con la presente si inviano le Osservazioni contro il Progetto di un impianto eolico codice procedura ID_VIP/ID_MATTIM: 1269 denominato

"Pitigliano" ubicato nei comuni di Pitigliano (GR) e Sorano (GR) costituito da 20 (venti) aerogeneratori di potenza nominale 7,0 MW per un totale

ID: Codice procedura (ID_VIP/ID_MATTM): 12691

TESTO DELLE OSSERVAZIONI

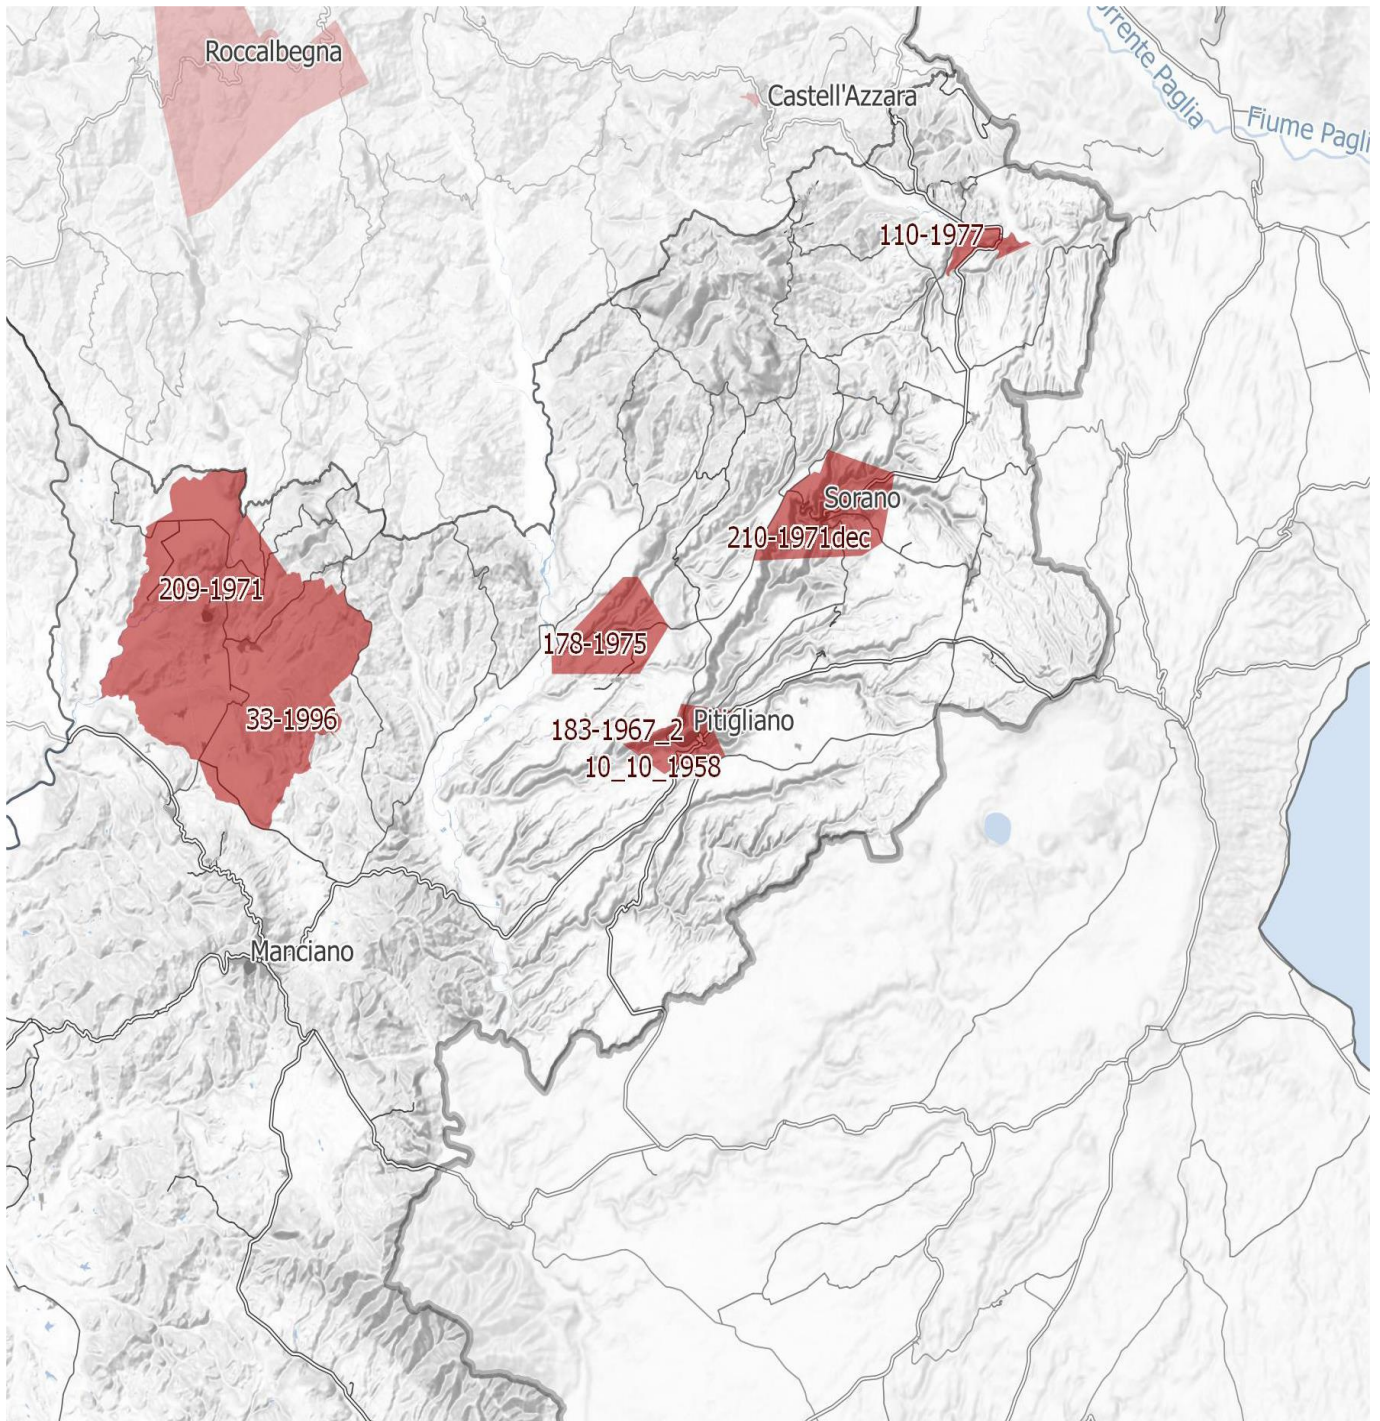
IMMAGINE n. 4 Si evidenzia che i tre aerogeneratori WTG 07, WTG 08 e WTG 09 impattano con il vincolo paesaggistico di notevole interesse pubblico del Centro Storico di Sorano. Il WTG 07 si troverebbe a 2828 m, WTG 08 2504 e WTG 09 2990. Il cavidotto dell'impianto invece impatta in buona parte del Vincolo paesaggistico ex art. 136 del CBC del Centro Storico di Pitigliano.

IMMAGINE n 5. Mappa eolici elaborata dall'Associazione Amici della Terra. La mappa evidenzia il cumulo degli impianti tra Lazio e Toscana.

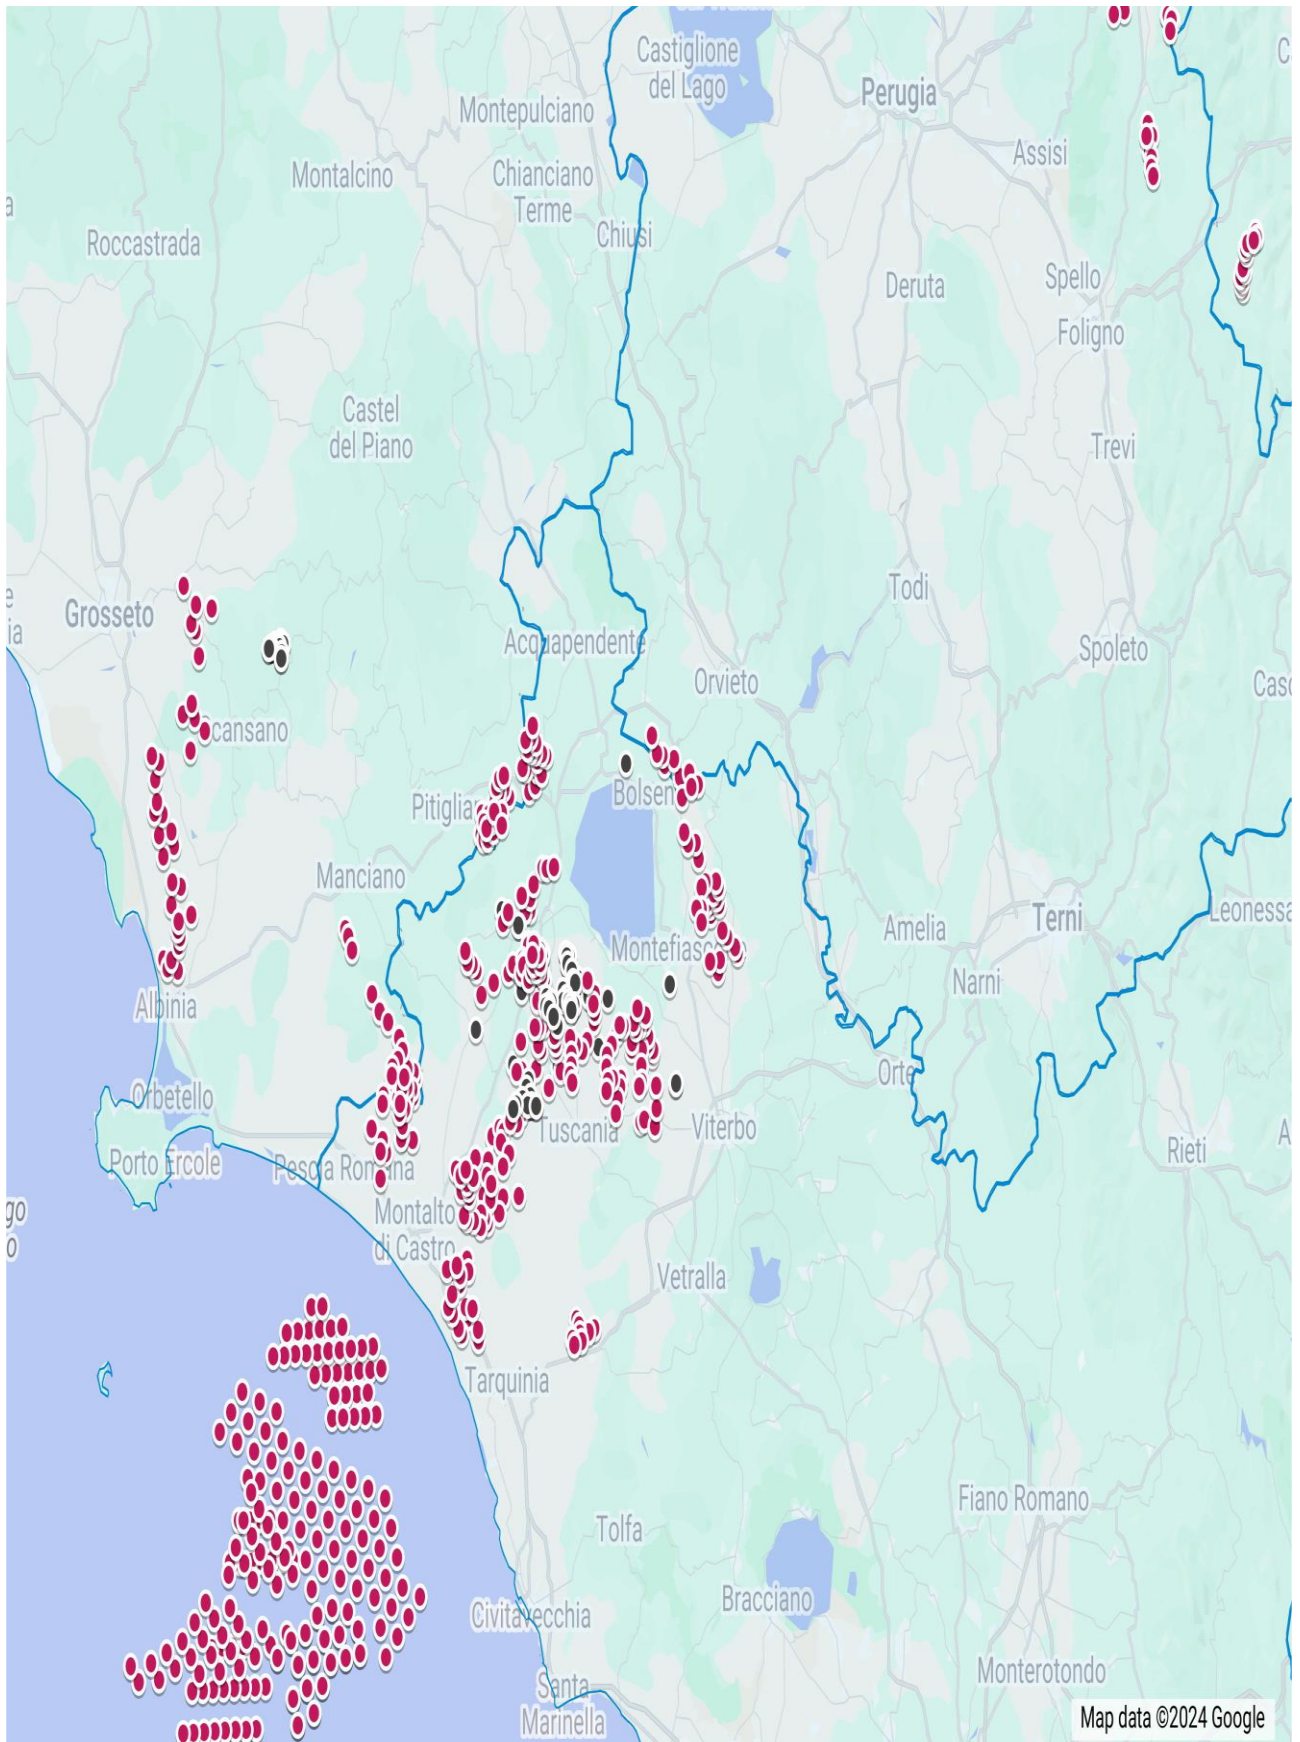
Riguardo al cumulo degli impianti FER, le mappe prodotte dalla proponente riguardano, come già evidenziato, soltanto una parte molto piccola degli impianti FER dell'area intermedia e vasta e in particolare di quelli eolici che contribuiscono a creare un notevole cumulo e la saturazione del territorio tosco laziale. Riguardo al cumulo dei soli impianti eolici si riporta la mappa dell'intervisibilità degli impianti eolici elaborata dall'Associazione nazionale “Amici della Terra”.

IMMAGINE n. 7 Mappa della intervisibilità degli impianti eolici elaborata dall'Associazione nazionale Amici della Terra. La mappa non è aggiornata comunque rende molo bene dell'enorme impatto visivo creato dal cumulo degli impianti.

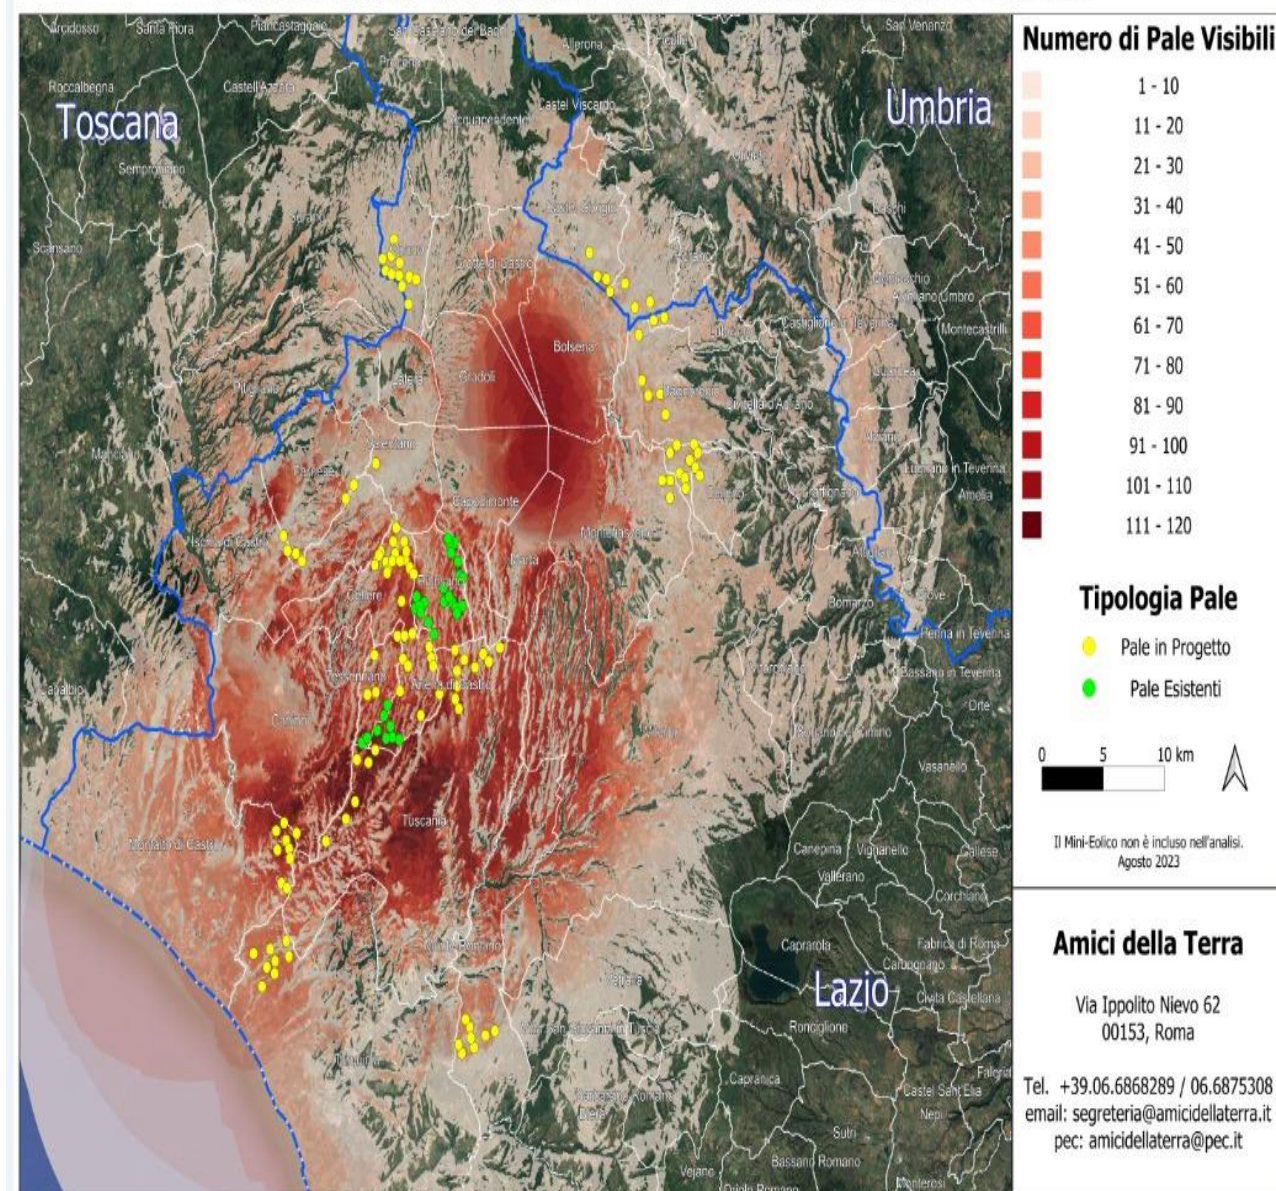
Se agli impianti eolici rappresentati qui sopra che non comprendono sia l'impianto eolico Pitigliano e le altre 14 pale del progetto eolico in verifica amministrativa sempre nel territorio di Pitigliano si aggiungono i migliaia di ettari (7000 fin'ora) di territorio occupato dagli impianti fotovoltaici e agrivoltaici e dalle altre tipologie appare chiaro il numero spropositato degli impianti FER nella bassa toscana e nella Tuscia.
